건설교통부 MINISTRY OF CONSTRUCTION & TRANSPORTATION	보 도 자 료 MOCT News Release	부 서	육상교통국 자동차관리과
		과 장	최 찬 수
	www.moct.go.kr	담 당	이 광 원
			LKWN@moct.go.kr
	총 4 매	☎	2110-8189~90

자동차 전국번호판 디자인, 국민의견 수렴한다

번호판 개선안 비교(현행대비)

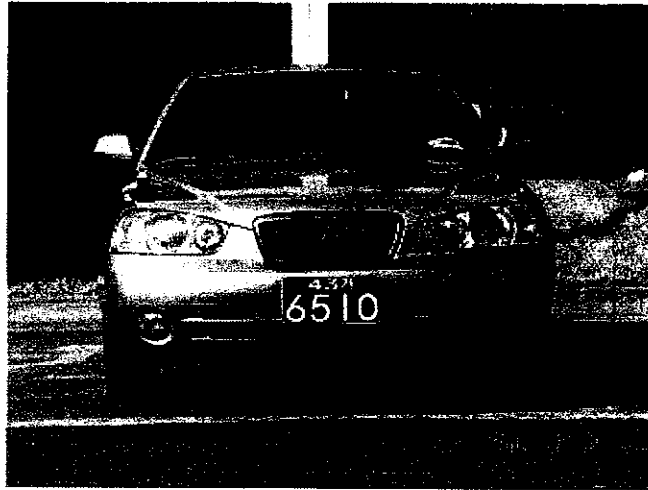
- 상단 43 : 44% 축소
- 상단 가 : 19% 확대
- 하단 6510 : 19% 축소

- 상단 43 : 25% 축소
- 상단 가 : 45% 확대
- 하단 6510 : 19% 축소
